20-MCRQ-S 設變通報

20-MCRQ-S 旋轉氣壓缸將如下進行設計變更。

20-MCRQ-S-Ø16/Ø20/Ø25

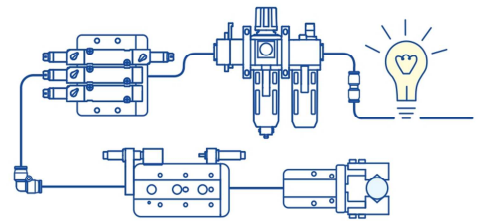
A. 改善油壓緩衝器的穩定性

B. 修訂型錄部分外觀尺寸

項目	口徑	變更前	變更後
油壓緩衝器 訂購代號	Ø16	20-MAC-1008-3N	20-MDSC-0806-3N
	Ø20	20-MAC-1008-3N	20-MDSC-1008-3N
	Ø25	20-MAC-1412-3N	20-MDSC-1412-3N
外觀尺寸 (代號 I)	Ø16	99.8	92.8
外觀尺寸 (代號 M)	Ø16	55.5	48.5
